Høringssvar vedr. Lethal i Ørestad City Nord

HØRINGSSVAR FRA AMAGER VEST LOKALUDVALG VEDR. LOKALPLAN FOR LETHAL I ØRESTAD

Høringssvar vedr. LETHAL I ØRESTAD CITY NORD "Forslag til tillæg nr. 1 til lokalplan nr. 309 Ørestad City Nord"

Ejendomsnr. 200-01-55, 200-01-70
Kommune København
Udfærdiget november 2001
Landskabs nr. 990717
Tegningsdato 13-4-21-321
Beregnet/tegnet: SKR 12.11.2001
Filer 5\33077\98077\rossa.dgn
100% måltoss

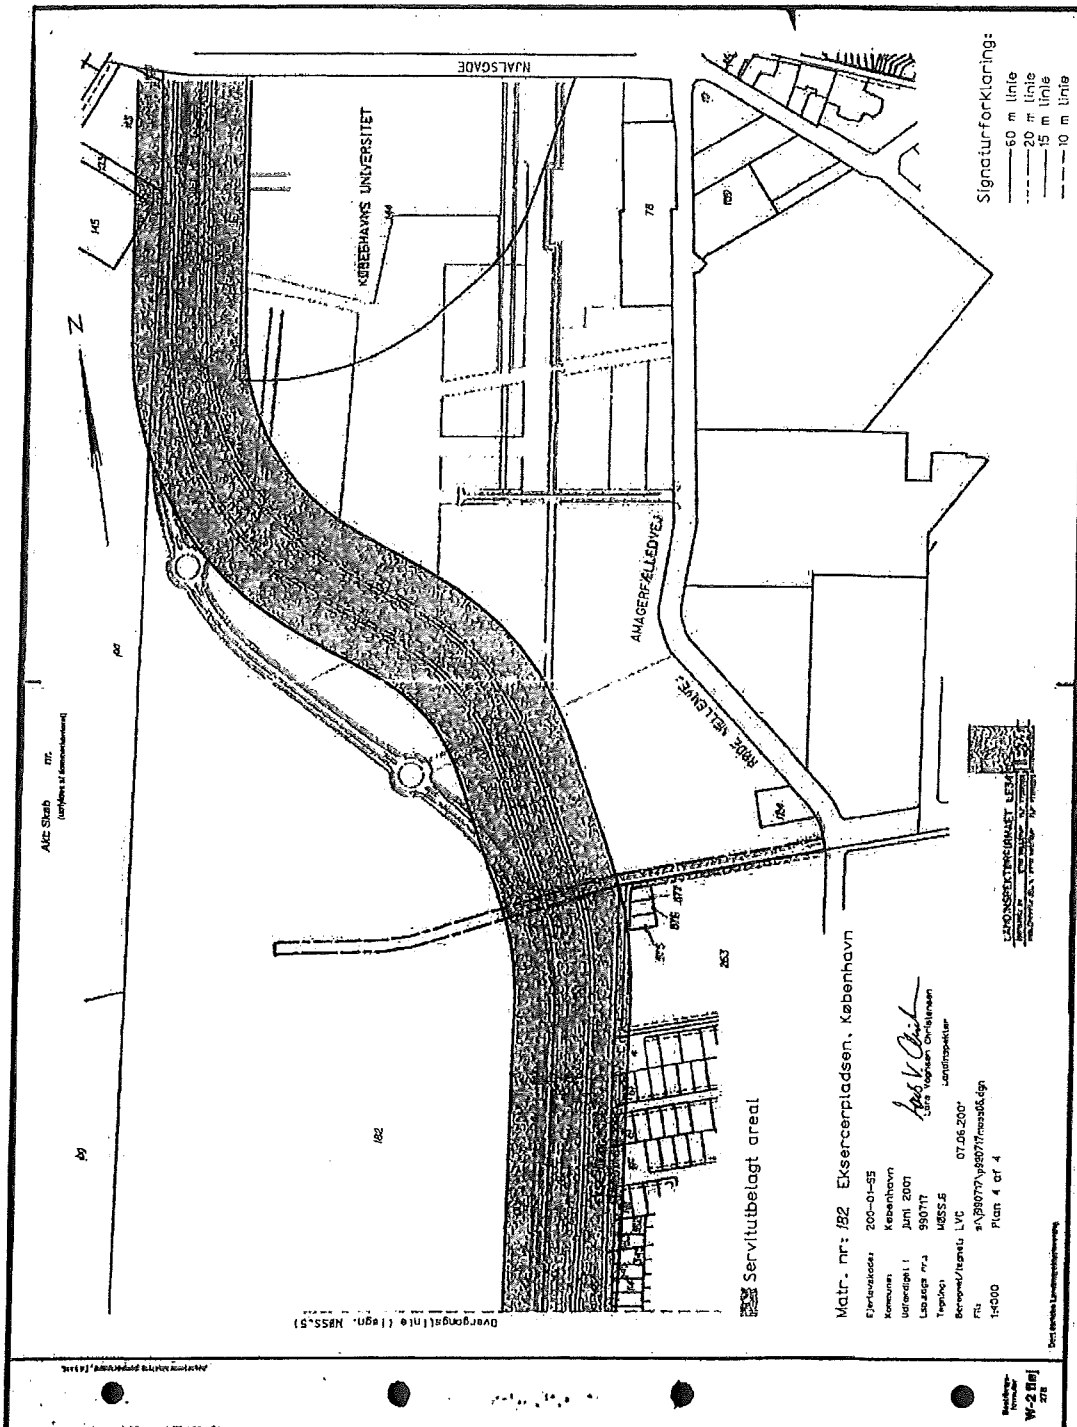
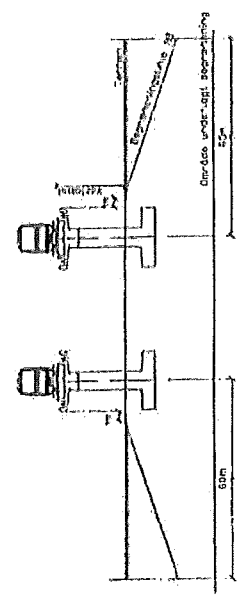
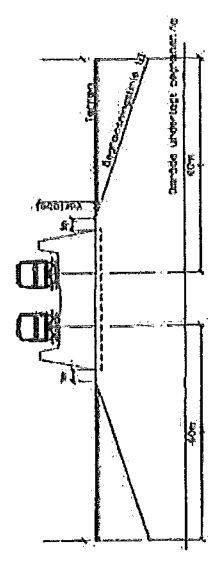
Metroselskabet finder, at en kort beskrivelse af servitutten skal indarbejdes i lokalplanforslaget, ligesom servitutlinje for sikkerhedszonen, herunder zoner for højdebegrænsning og dydbegrænsning, bør fremgå af lokalplanforslagets tegningsbilag, jf. vedlagte rids.

Konkret er der i henhold til servitutten pålagt en højdebegrænsning indenfor 20 m fra nærmeste spormidte og en dydbegrænsning indenfor 60 m fra nærmeste spormidte.
